Bebauungsplan Nr. 228 „Beueler Straße“

**Bebauungsplan Nr. 228 „Beuler Straße“
Auslegung gem. § 3 Abs. 2 sowie Beteiligung der Behörden gem. § 4 Abs. 2 Baugesetz-
buch (BauGB)**

**Bebauungsplan Nr. 228 „Beueler Straße“
Auslegung gem. § 3 Abs. 2 sowie Beteiligung der Behörden gem. § 4 Abs. 2 Baugesetzbuch (BauGB)**

**Bebauungsplan Nr. 228 „Beueler Straße“, Ortsteil Hangelar
Beteiligung gem. § 4 (2) BauGB**

Ergebnis der Luftbildauswertung 22.5-3-5382056-311/10

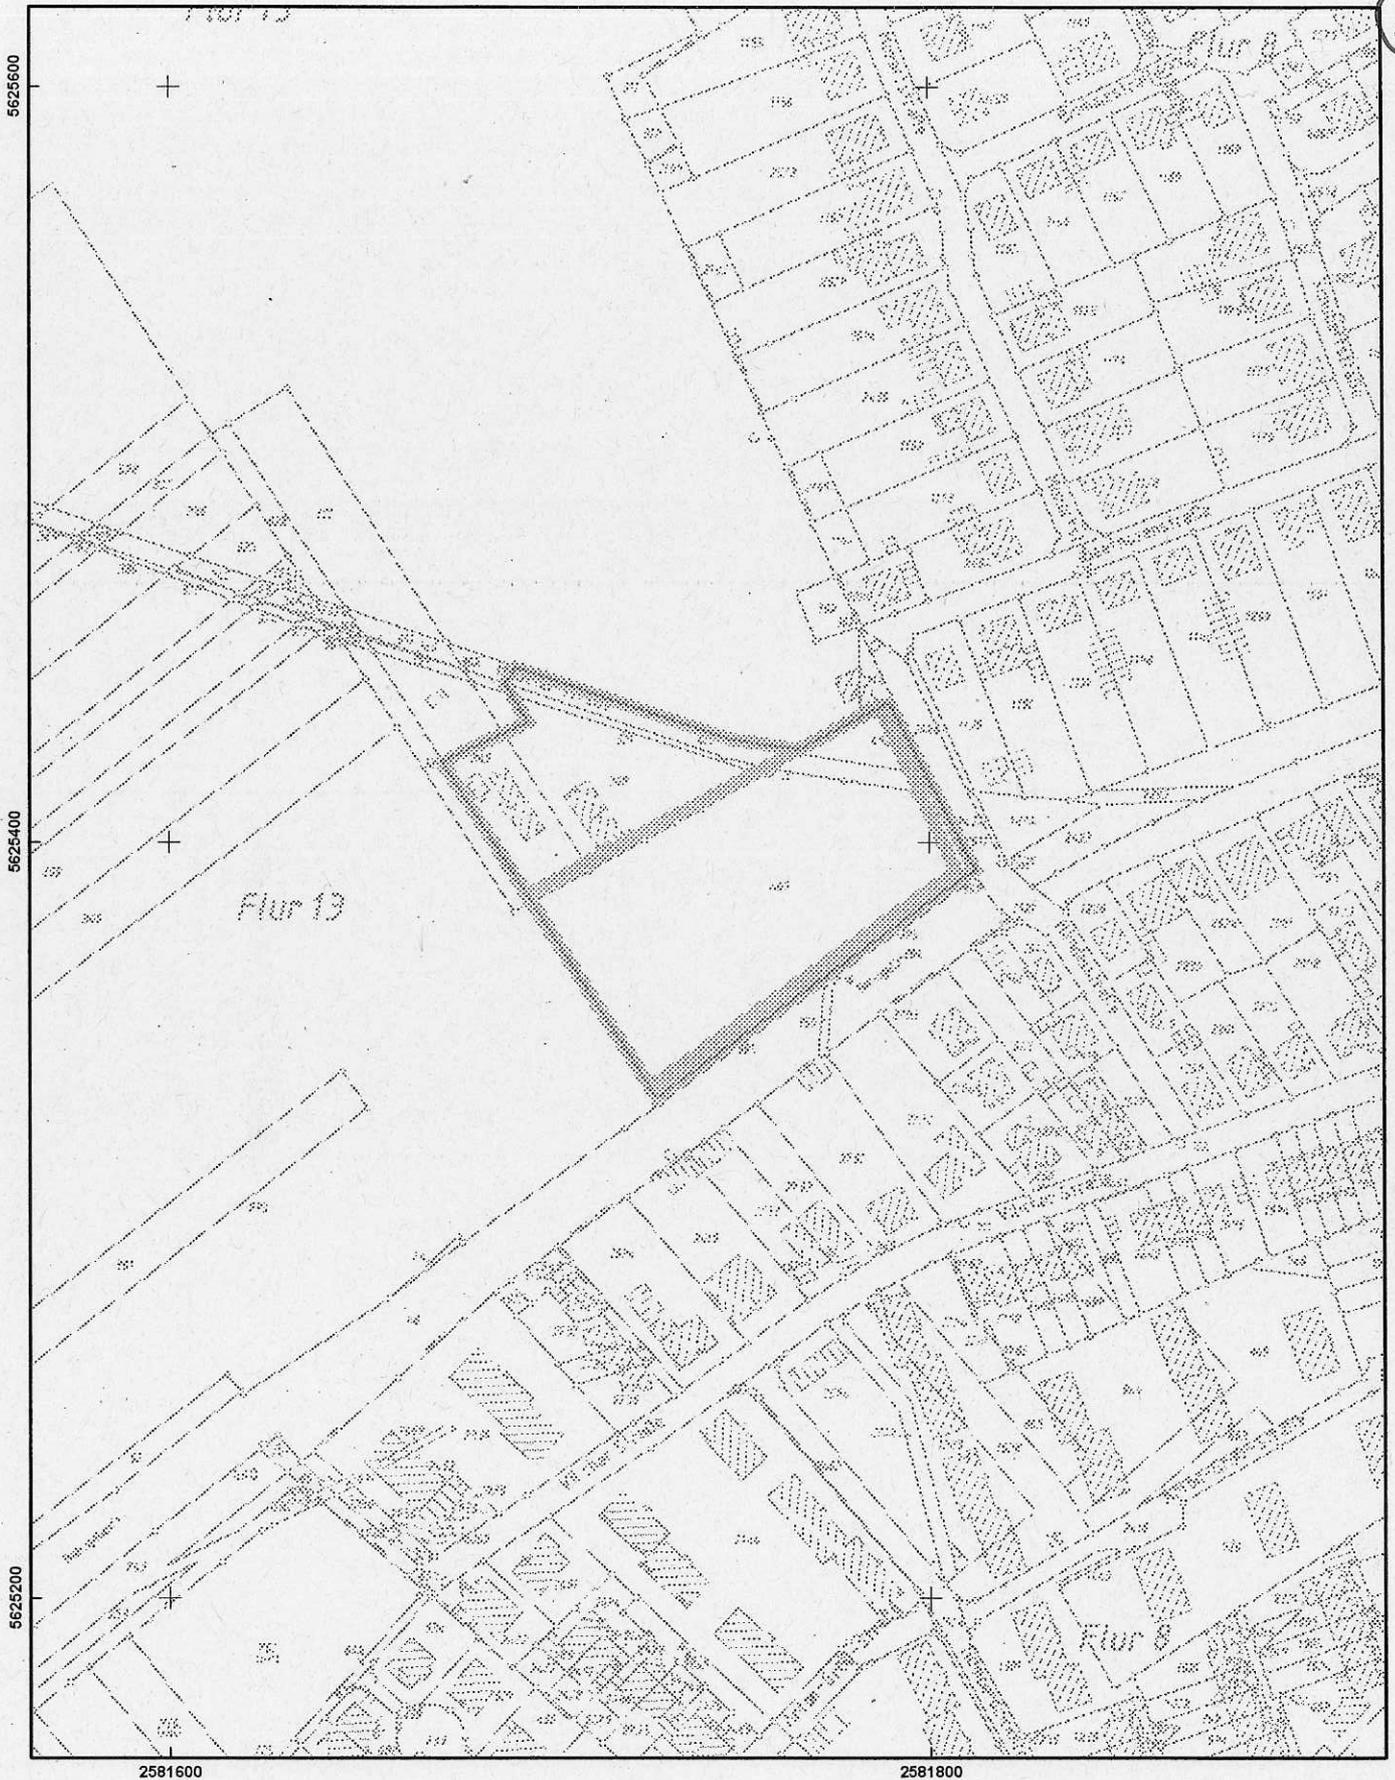
Die beantragte Fläche liegt in einem Bombenabwurf- und Kampfgebiet. **Ich empfehle eine geophysikalische Untersuchung der zu überbauenden Fläche.** Sofern es nach 1945 Aufschüttungen gegeben hat, sind diese bis auf das Geländeniveau von 1945 abzuschleifen. Diese bauseitig durchzuführende Arbeit vorbereitender Art sollte, falls keine anderen Gründe dagegen sprechen, zweckmäßigerweise mit Baubeginn durchgeführt werden. Zur genauen Festlegung des abzuschleifenden Bereichs und der weiteren Vorgehensweise wird um Terminabsprache für einen Ortstermin mit einem Mitarbeiter des KBD gebeten. Vorab werden dann zwingend Betretungserlaubnisse der betroffenen Grundstücke und eine Erklärung inkl. Pläne über vorhandene Versorgungsleitungen benötigt. Sofern keine Leitungen vorhanden sind, ist dieses schriftlich zu bestätigen.

Erfolgen zusätzliche Erdarbeiten mit erheblichen mechanischen Belastungen wie Rammarbeiten, Pfahlgründungen etc. empfehle ich eine Sicherheitsdetektion. Die weitere Vorgehensweise ist dem beiliegenden Merkblatt zu entnehmen.

Teile der beantragten Fläche sind von mir bereits ausgewertet worden. Bezüglich des alten Ergebnisses verweise ich auf die Stellungnahme 22.5-3-5382056-165/10 vom 20.07.2010. Die obigen Empfehlungen beziehen sich daher ausschließlich auf den übrigen, ergänzenden Bereich.

Wendeanlagen für Müllsammelfahrzeuge (Dreiachser)

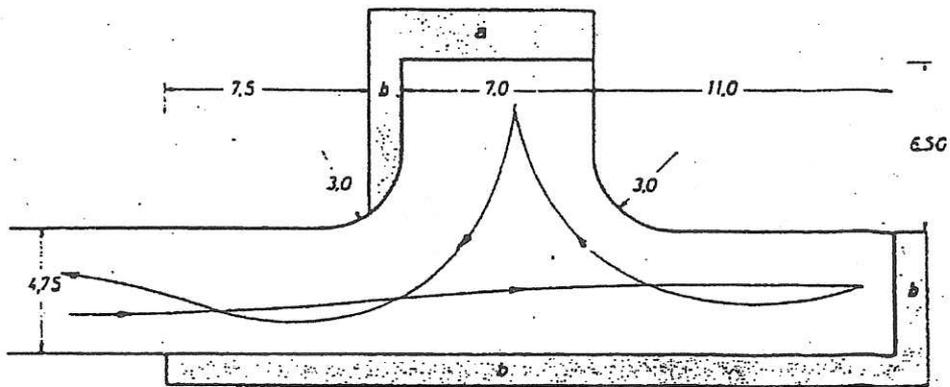
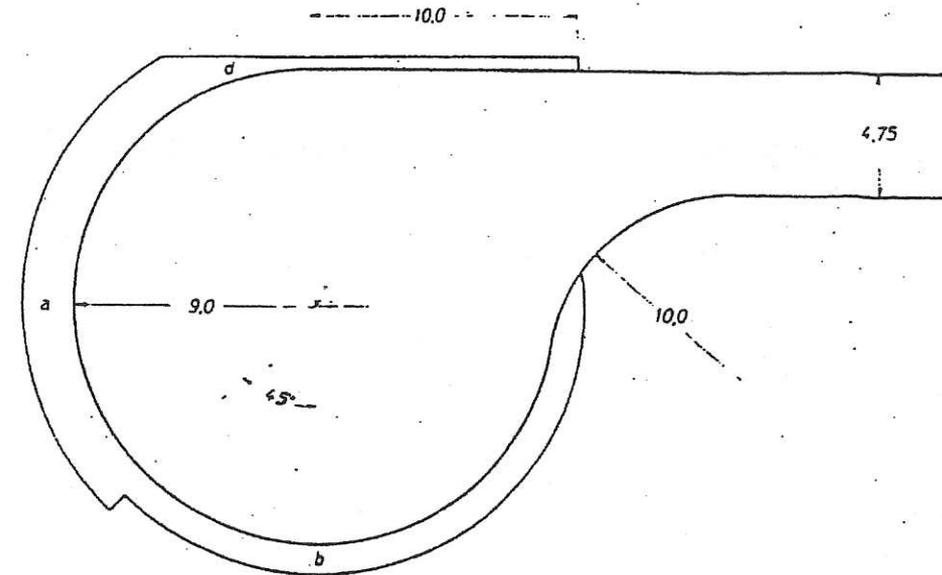
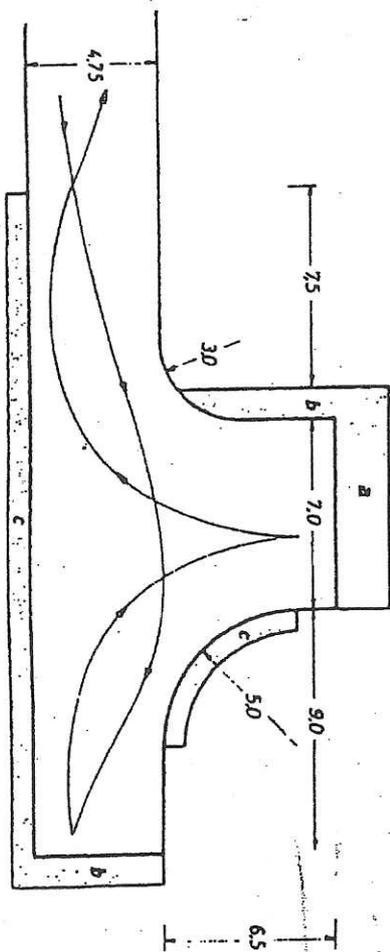
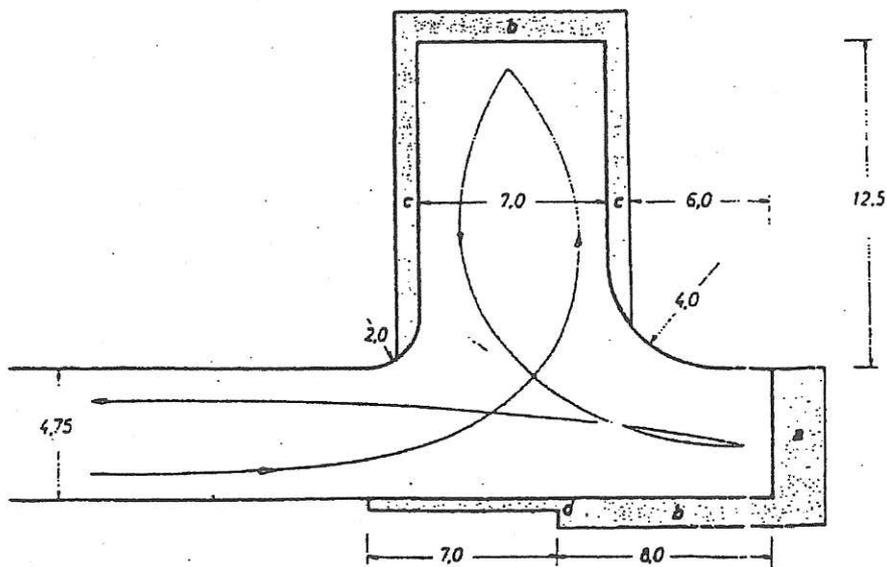
Des weiteren können drei Wendehämmer Ihrer Auswahl für **Dreiachser-Müllgroßraum-
fahrzeuge** benutzt werden (siehe Beiblatt).

Wendehämmer sind so anzulegen und zu bemessen, daß nur ein ein- oder zweimaliges Zurückstoßen erforderlich ist. Bei den Abmessungen sind die notwendigen Freiflächen für die Fahrzeug-Überhänge zu berücksichtigen.
